Stavba:	Areál SAKO - SVOZ Nadstavba administrativního objektu SAKO Brno, a.s., Černovická 15
Místo stavby:	ul. Černovická 454/15, 617 00 Brno - Komárov katastrální území: Komárov parcela číslo: 172/1, 172/2 využití dle KN: objekt občanské vybavenosti obec: Brno kraj: Jihomoravský okres: Brno stavební úřad: Brno- jih
Stavebník	SAKO Brno a.s., Jedovnická 4247/2, Židenice, 628 00 Brno tel: +420 548 138 111 e-mail: sako@sako.cz IČ: 60713470
Projektant:	Atelier 205 Ing. arch. Vilém Chroboczek, Pod Kaštany 631, 679 21 Černá Hora ČKA 1216 IČ: 12168980 chroboczek@volny.cz, tel: +420 777 944 884
Projektant FVE:	Ing. Lenka Schröpferová, Lužická 1646/6, Praha 2, 120 00 tel: +420 722 007 440 e-mail: projekty@solarpartner.cz
Stupeň PD:	<b>změna stavby před dokončením</b> k ev.č. HSBM-73-1-1995/1-OPST-2019 ze dne 29. 11. 2019

## D. 1.3 POŽÁRNĚ - BEZPEČNOSTNÍ ŘEŠENÍ

Požadovaná změna stavby před dokončením řeší tři následující body:

**Specifikace výrobku (požární roletový uzávěr) poskytnutá projektantem elektronicky**

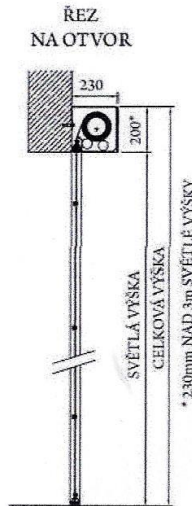
Požadavek na zrušení požárních dveří mezi ČCHÚC N<sub>SO1</sub>1.01/N3 a PÚ administrativy ve 2NP N<sub>SO1</sub> 2.01 je možné realizovat pouze tehdy, pokud bude před otvorem z mč. 2.17 směrem do ČCHÚC osazený protipožární roletový požární uzávěr.

Podle projektantem poskytnuté specifikace bude osazený před otvorem o velikosti 900/1500mm protipožární roletový uzávěr se směrem uzavírání shoda dolů typu **EI 30 DP1**. Součástí požárního závěru budou 2 kouřová čidla ADS, 2 tlačítka a protipožární roletový uzávěr bude mít vlastní ovládací jednotku, která je dodána jako součást zařízení.

Při aktivaci jednoho z kouřových čidel ADS nebo stiskem jednoho z tlačítek se požární úsek N<sub>SO1</sub> 2.01 uzavře.

V případě jakéhokoli výpadku proudu, při poruše kteréhokoli kouřového čidla nebo při poruše kteréhokoli tlačítka, sjede protipožární roletový uzávěr dolů a uzavře ze strany ČCHÚC otvor do mč. 2.17.

Požární roletový závěr EI 30 DP1 – atestovaný požární uzávěr zkoušený včetně kouřových čidel ADS, tlačítek a záložního zdroje (baterie) bude osazen oprávněnou a proškolenou firmou a provedení bude doloženo příslušnými doklady o montáži, kontrole a funkční zkoušce podle §6 a §7 vyhlášky MV ČR č. 246/2001 Sb., o požární prevenci, v platném znění.

Baterie je součástí pohonu požární rolety a je přímo v daném výrobku. Rozvody k tlačítkům a ke kouřovým čidlům ADS jsou součástí zařízení a jsou vedené pod omítkou.

Zařízení podléhá každoroční kontrole.

3NP – SO 01 objekt administrativy – nadstavba - původní schválené řešení z roku 2019

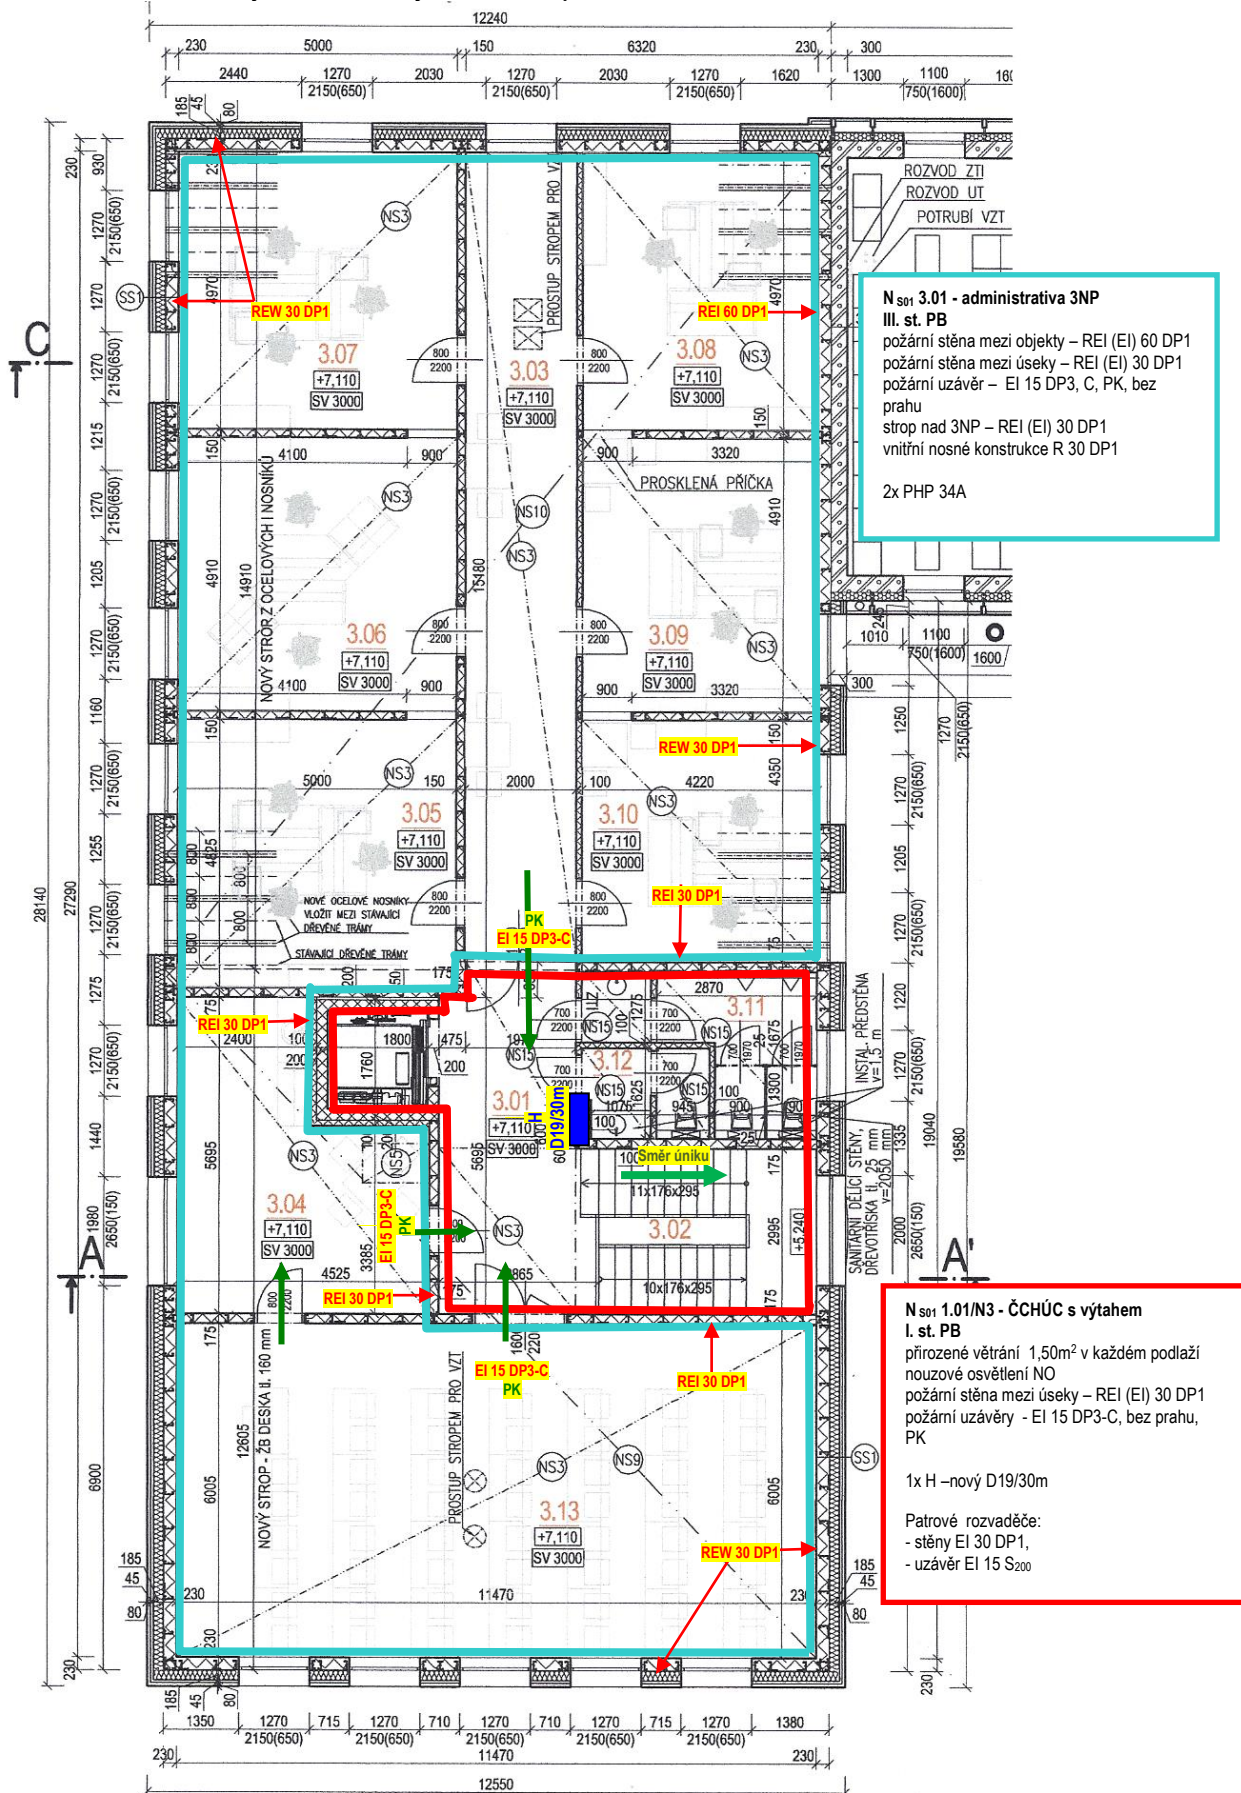
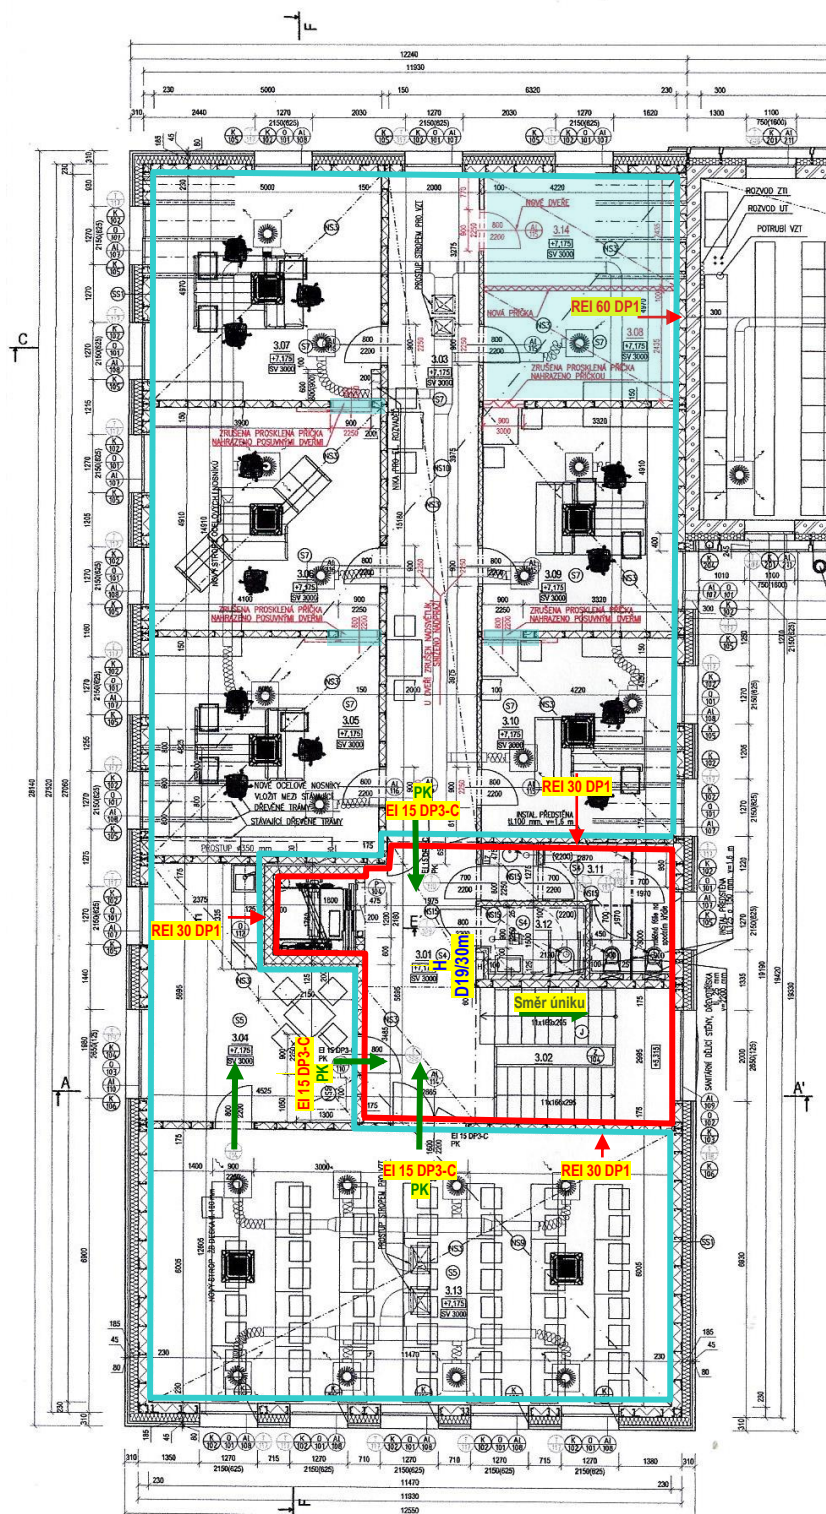
Stavebník požadoval dne 01. 11. 2021 úpravu dispozice ve 3NP objektu administrativy SO 01. Požaduje rozdělit místnost č. 3.08 (kancelář) na dvě menší místnosti (č. 3.08 spisovna a č. 3.14 denní místnost) a využívat je i nadále v rámci kancelářského traktu 3NP pro potřeby administrativy.

Dále je požadavek na průchozí kanceláře č. 3.06/č. 3.05 a č. 3.09/č. 3.10, které budou oddělené posuvnými dveřmi v části původně navrhované prosklené stěny mezi uvedenými kanceláři.

Pro úpravu dispozice a změnu využití místnosti č. 3.08 (kancelář) na dva menší prostory pro spisovnu a denní místnost je pro orientaci použití pro stanovení požárního rizika přepočten podle modulu NX 802 Pro (c), Radim Bochňák, FIRE-NX, [www.e-riziko.cz](http://www.e-riziko.cz), změna stavby skupiny II, nadstavba.

Přepočtem podle konkrétních podmínek (okna, plochy místností, využití) se požární riziko stanovené podle přílohy B ČSN 73 0802 snižuje v PÚ  $N_{S01}$  3.01 z III. st. PB na II. st. PB.

Původně navrhované požadavky pro stavbu o 3 nadzemních podlažích se nemění.

Změna v provedení části místností ve 3NP je vyhovující a nemá na původně navrhované úpravy vliv.

Původní řešení je ponecháno beze změny požadavků.

**změna stavby v návaznosti na FVE – přívod FVE ze střechy po štítě do mč. S 4.02**

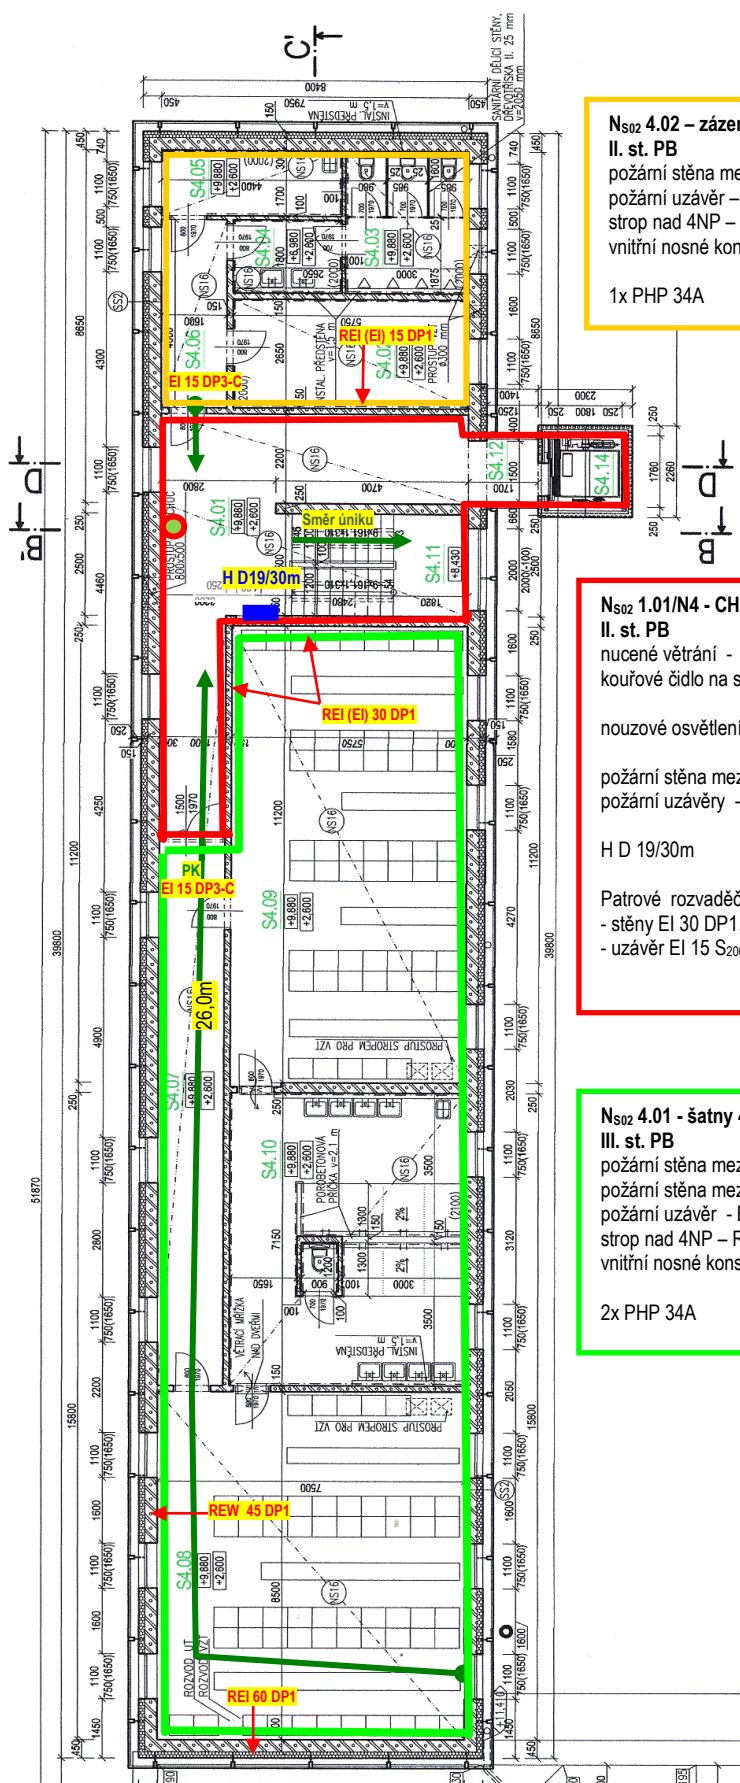
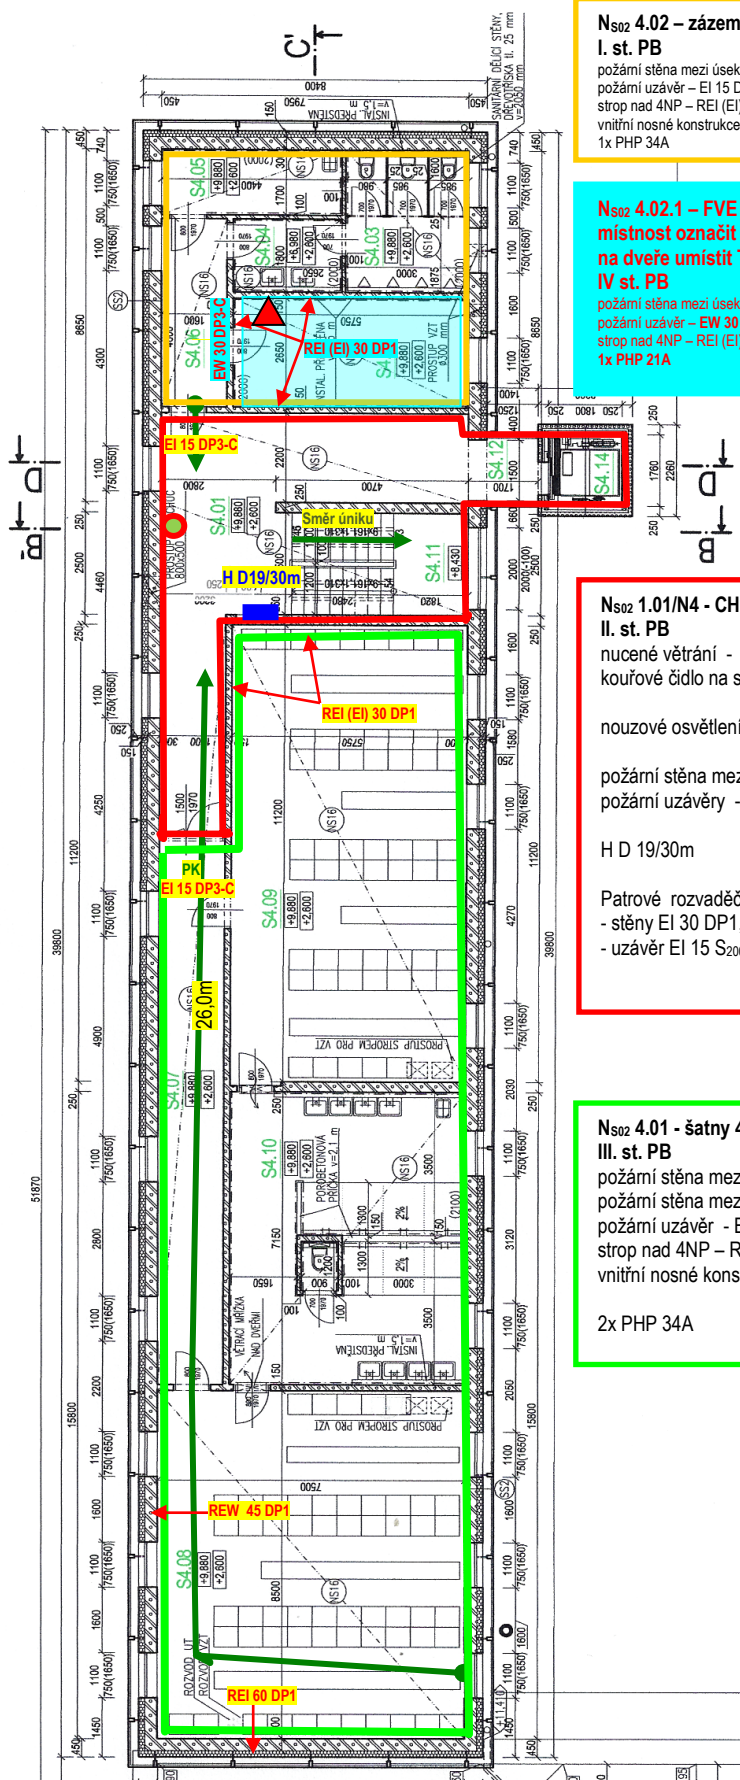
Zařízení FVE bude ze střechy svedeno do místnosti S 4.02 v PÚ N<sub>S02</sub> 4.02.

Do místnosti S 4.02 bude umístěn střídač a rozvaděč FVE – RFVE.

Z hlediska požární bezpečnosti bude místnost S 4.02 vyčleněná z PÚ N<sub>S02</sub> 4.02 jako samostatný PÚ N<sub>S02</sub> 4.02.1.

PÚ N<sub>S02</sub> 4.02.1 - místnosti S 4.02, podmínky pro IV. st. PB a poslední nadzemní podlaží:

- Stěny kolem PÚ budou s požární odolností REI (EI) 30 DP1.  
Konstrukce systému Porotherm tl.150mm splní podle TL výrobce požární odolnost EI 180 DP1, vyhovuje.
- Strop nad PÚ bude s požární odolností EI 30 DP1.  
Původní požadavek pro 4NP je zachován beze změny.  
Je požadovaná protipožární SDK konstrukce s odolností EI 30 DP1, systém podhled pod podhled. Provedení oprávněnou firmou a doložení doklady o montáži, kontrole a funkční zkoušce.
- Požární uzávěr do mč. S 4.02: EW 30 DP3 – C (se samozavíračem), otvírání dveří směrem do místnosti je vyhovující, ucelená skupina místností.  
Osazení atestovaného požárního uzávěru bude provedeno proškolenou firmou a provedení bude doloženo doklady o montáži, kontrole a funkční zkoušce podle §6 a §7 vyhlášky MV ČR č. 246/2001 Sb., v platném znění.

- Prostupy rozvodů FVE mezi všemi požárními úseky v objektu musí být požárně utěsněné podle požadavků čl. 6.2 ČSN 73 0810.  
Prostupy ve stěně se těsní ze dvou stran, prostupy stropem se těsní ze spodní strany, minimální požadovaná požární odolnost prostupů:  
4NP – SO 02 – EI 30 DP1,  
1NP – SO 02 – EI 60 DP1,  
1NP – SO 01 – EI 45 DP1.  
Každý prostup musí být označen štítkem a podléhá každoroční kontrole.  
Provedení prostupů proškolenou firmou a provedení bude doloženo doklady o montáži, kontrole a funkční zkoušce podle §6 a §7 vyhlášky MV ČR č. 246/2001 Sb., v platném znění.

Střecha SO 02 – umístění FVE – poskytnuto projektantem FVE

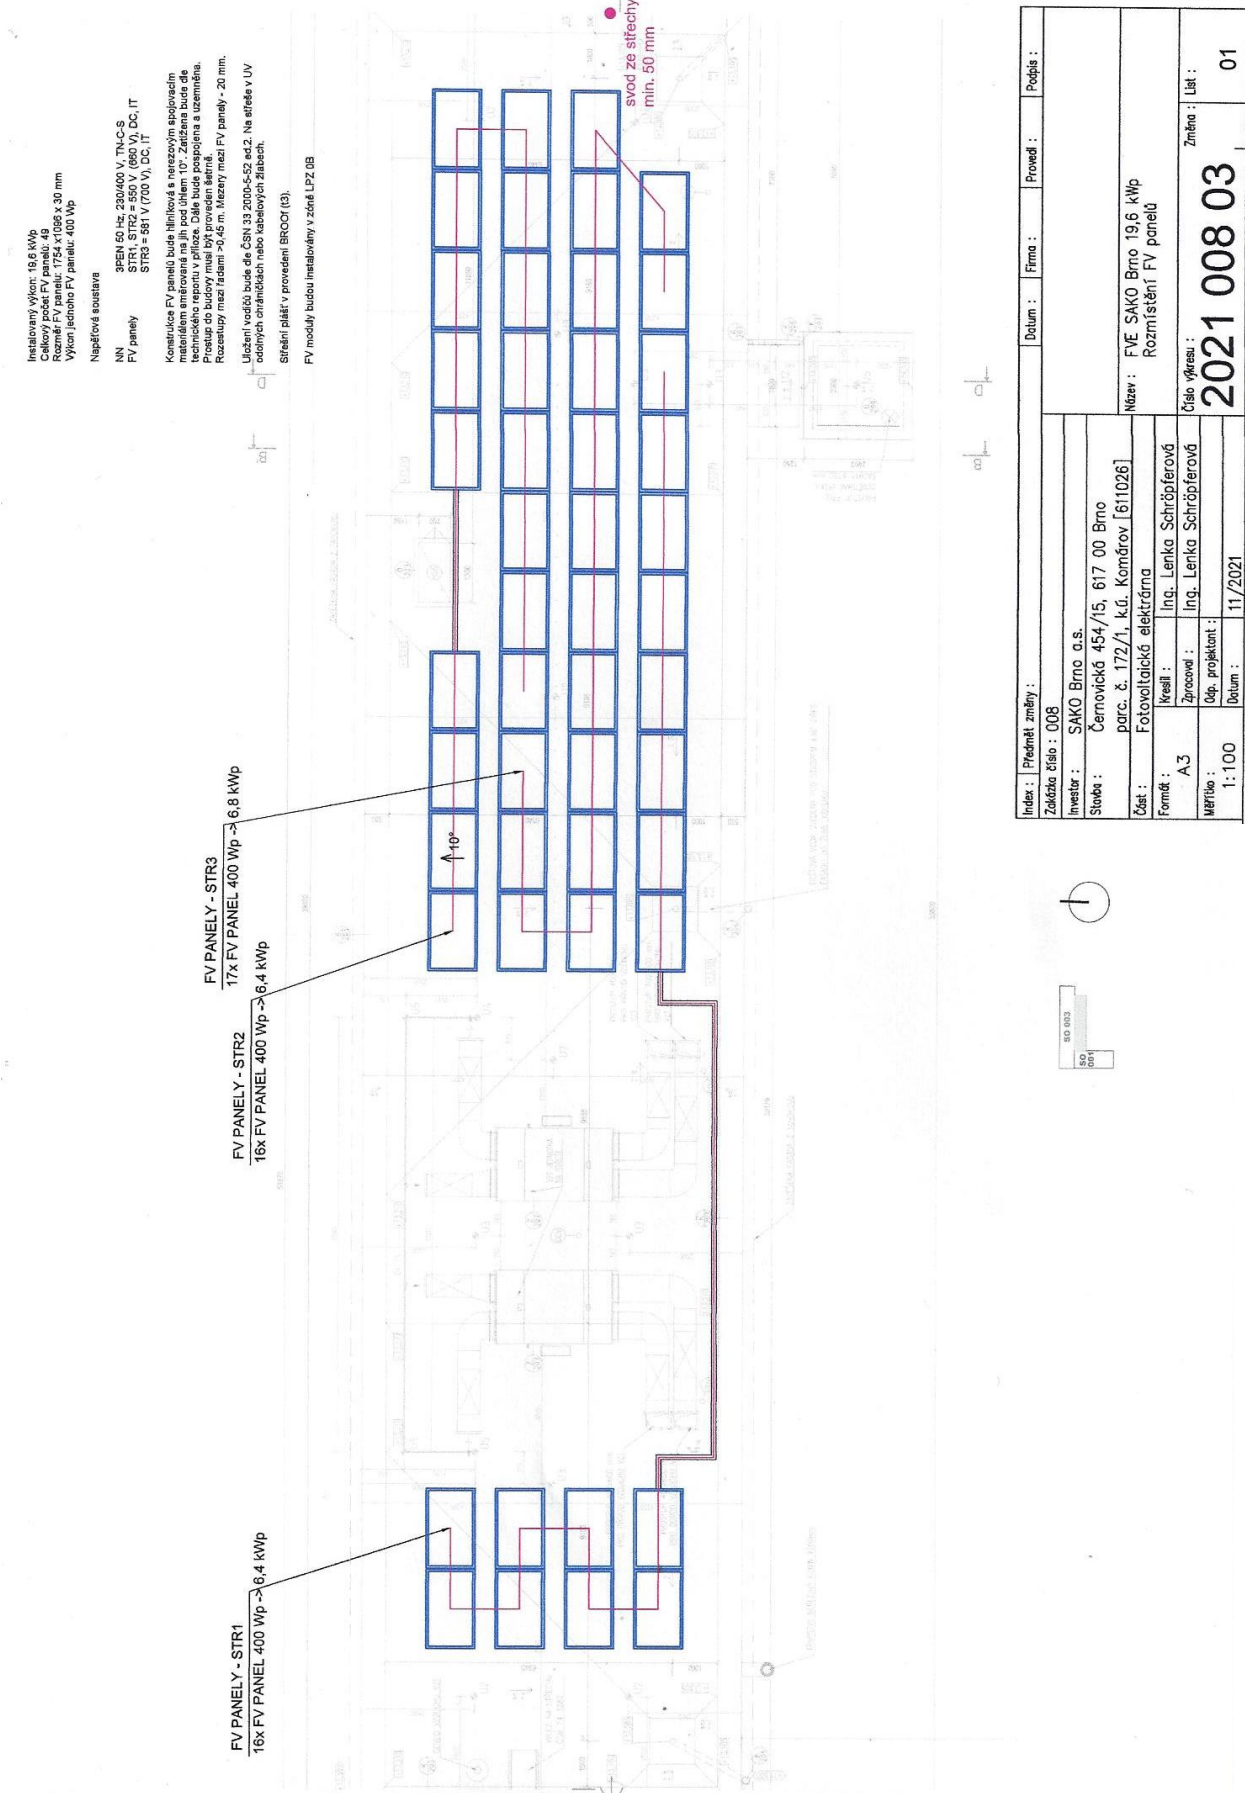
FVE je umístěná na střeše stavby SO 02.

Plocha střechy je 51,87m x 8,40m.

Panely FVE jsou na střeše rozmístěny s ohledem na VZT zařízení a jsou propojené do tří samostatných provozních řetězců:

Na střeše SO 02 je umístěné VZT zařízení.

FVE panely musí být umístěné v dostatečné vzdálenosti od VZT vyústek, a to minimálně ve vzdálenosti 2,0m.

FVE – 4NP – umístění střídače a rozvaděče FVE do mč. S 4.02 - poskytnuto projektantem FVE

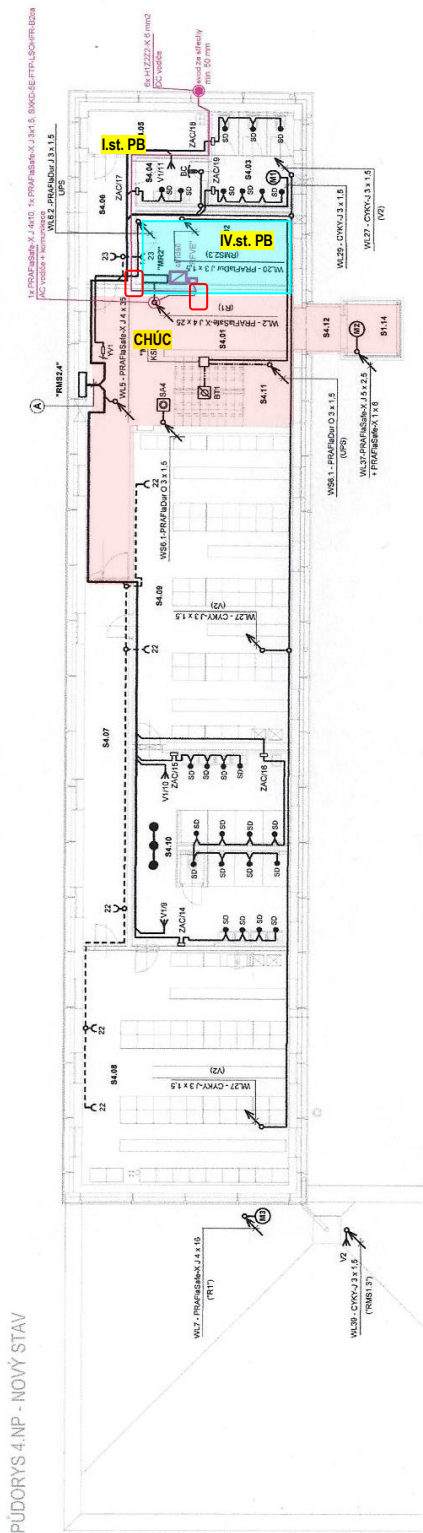
V místnosti č. S4.02 (označení sušárna) je umístěn jeden síťový 3f střídač pro přeměnu stejnosměrného napětí na střídavé o výkonu 20kVA a rozvaděč určený pro ochranu fotovoltaické elektrárny RFVE.

Hlavní rozvody od FVE jsou svedené do mč. S 4.02 ve 4NP stavby SO 02.

Místnost tvoří nově samostatný požární úsek ve IV. st. PB. Místnost bude řádně označena piktogramem PV pro FVE, na dveřích bude vyznačena výše napětí a umístěn technický list FVE, kde bude informace o umístění zařízení, možnosti odpojení, možnosti případného rozpojení na sekce, schéma vedení kabelových tras, a vyznačení hlavního odpojovače FVE sítě.
